# **Projet d'installation agrivoltaïque sur la commune de Lherm (31)**

Mémoire en réponse à l'avis n° MRAe 2025APO106

Dossier N° PC03129924G0001

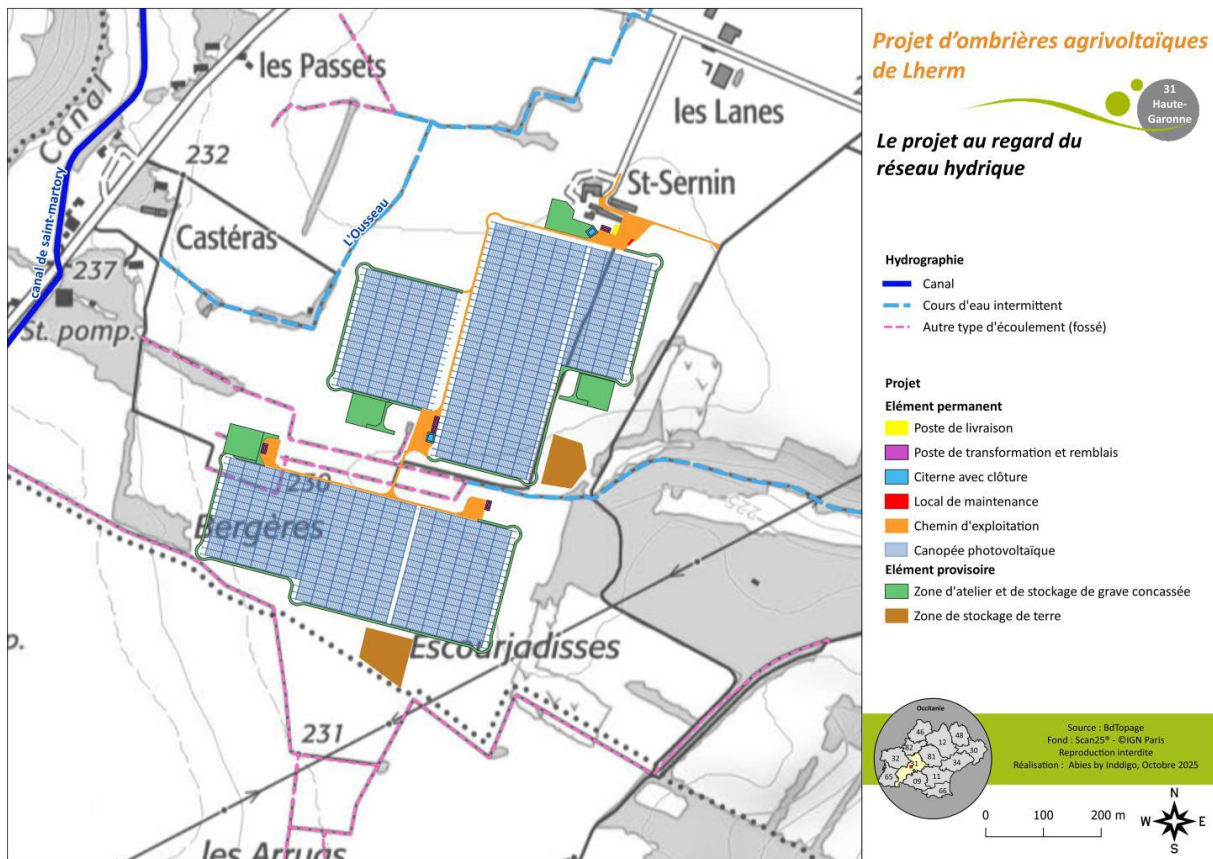
**La MRAE recommande d'adapter la zone d'implantation des ombrières, des pistes et des équipements électriques afin de mieux prendre en compte :**

**- les impacts sur la faune, attendus au niveau du cours d'eau, en diminuant le risque de pollution et et d'altération de sa morphologie.**

En outre, concernant spécifiquement la recommandation relative au cours d'eau, il paraît important de noter, comme le rappelle l'étude d'impact au chapitre 7.1.2.1 relatif aux incidences du projet sur les eaux de surface,

qu'aucun cours d'eau ne sera impacté par le projet. En effet, « le ruisseau de l'Ouseau se situe en limite nord-ouest de la zone d'implantation potentielle (ZIP) initialement définie. Afin de prendre en compte cet enjeu relatif au réseau hydrographique, le projet a été spécifiquement conçu pour éviter strictement ce cours d'eau intermittent et maintenir avec celui-ci une bande-tampon de quelques dizaines de mètres dépourvue de tout aménagement. Seuls des fossés agricoles se situent au niveau des emprises du projet comme le montre la carte suivante ».

Fossé d'irrigation nord (PCRS, 2021, IGN)

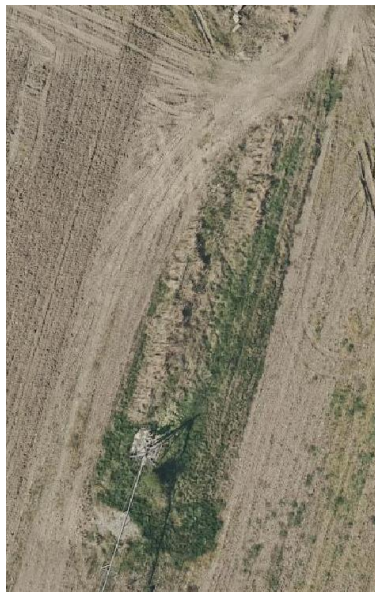
**La MRAE recommande de revoir l'implantation des panneaux solaires sur l'îlot sud afin de ne pas couvrir les deux fossés présents à l'ouest et au nord pour garantir la diversité observée pour la faune.**

- Les fossés en partie sud et surplombés par la canopée sont des fossés de drainage et/ou dus à un tassement de secteurs peu ou pas exploités, laissés en bande enherbée. Le premier, dans la continuité du chemin agricole de la zone nord, est en fait une bande enherbée entretenue permettant un accès facilité et une arrivée d'eau au réseau d'irrigation de la partie sud, implanté à partir de là (cf. image PCRS -2021 en Haute-Garonne- en suivant). Le projet agricole entraînera le comblement de ce fossé. Bien que cela puisse paraître contraire au maintien des zones humides, une des premières mesures de remise en état de zones humides consiste en la réduction des linéaires de fossés drainants. La reprise de l'exploitation entraînera le comblement de ce fossé. L'alimentation par nappe, complétée par une irrigation maintenue via les ombrières, devrait permettre le maintien des caractéristiques humides du secteur, en l'absence d'imperméabilisation.

- Celui à l'ouest, bien qu'identifié au réseau hydrographique BDTopo, n'a pas été caractérisé comme un fossé ou comme zone humide et correspond à une friche en dépression, à vocation drainante, plus ou moins entretenue selon les années. Les seuls enjeux pour la faune sont du fait d'une végétation herbacée en milieu agricole intensif. Le projet agricole permettra de compenser sur site la perte de ce linéaire enfriché puisque des jachères seront maintenues à l'est et à l'ouest des canopées pour une surface d'environ 13 ha contre les 1 400m<sup>2</sup> de ce linéaire enfriché. Là aussi, le comblement de ce fossé de drainage devrait permettre l'expression des zones humides sur les jachères maintenues.

*Déplacement des postes de transformation et de la citerne sur la plateforme centrale au niveau de la canopée n°3*

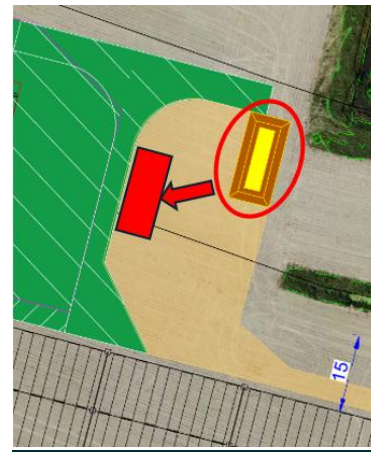
**La MRAE recommande de revoir l'implantation des équipements solaires, pistes et locaux techniques afin de les éloigner du réseau des fossés et des points d'eau.**

Afin de répondre à la recommandation de la MRAE, les postes de transformation et une citerne ont été éloignés des fossés du site afin de réduire le dérangement pour les espèces et les risques de pollutions (cf. plan de masse en PC2.1 et extraits ci-dessous).

*Déplacement du poste de transformation sur la plateforme sud-ouest au niveau de la canopée n°5*

Ouvrages actuels sur site (TSE, septembre 2025)

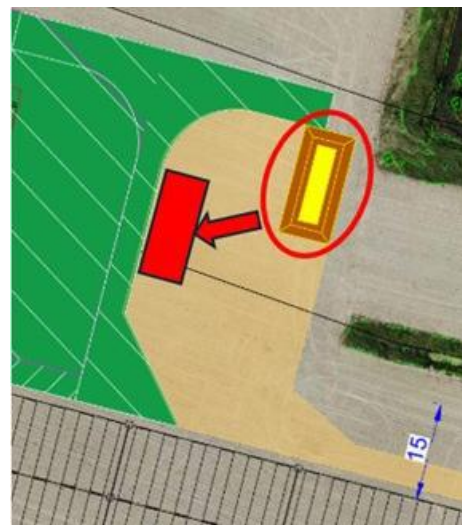
**La MRAE recommande de mieux décrire les travaux de busage du fossé central et de réalisation d'une piste. À la suite, l'étude d'impact doit être complétée par une description plus précise des impacts. Compte tenu des risques altérations des berges, de la qualité des eaux et de la biodiversité des mesures d'évitement et de réduction sont attendues.**

L'EIE a été complétée en partie 5.1.2.8.3 « Les ouvrages de franchissement » afin de décrire les travaux qui seront entrepris s'il s'avère que la portance n'est pas suffisante pour le passage des engins de chantier lors de la traversée des fossés.

Ainsi, actuellement, on retrouve deux traversées de fossés sur le site. Ces traversées ne nécessitent pas d'élargissement, leurs dimensions étant déjà adaptées au gabarit de semi-remorques.

Les ouvrages existants feront l'objet d'une étude de portance pour évaluer la possibilité de les conserver en l'état (portance nécessaire de 50 tonnes pour le passage des convois transportant les postes de transformation).

Si les résultats de l'étude de portance indiquent la nécessité de remplacer l'ouvrage de franchissement, les étapes suivantes seront à suivre :

- Dépose de l'ouvrage existant à la pelle mécanique en restant dans les emprises de la piste créée ;
- Installation d'une buse type ECOPAL d'un diamètre adapté au débit et au site ;
- Pose de deux têtes de ponts préfabriquées permettant de renforcer les ouvrages aux extrémités ;
- Pose de matériaux granulaire (grave) + compactage.
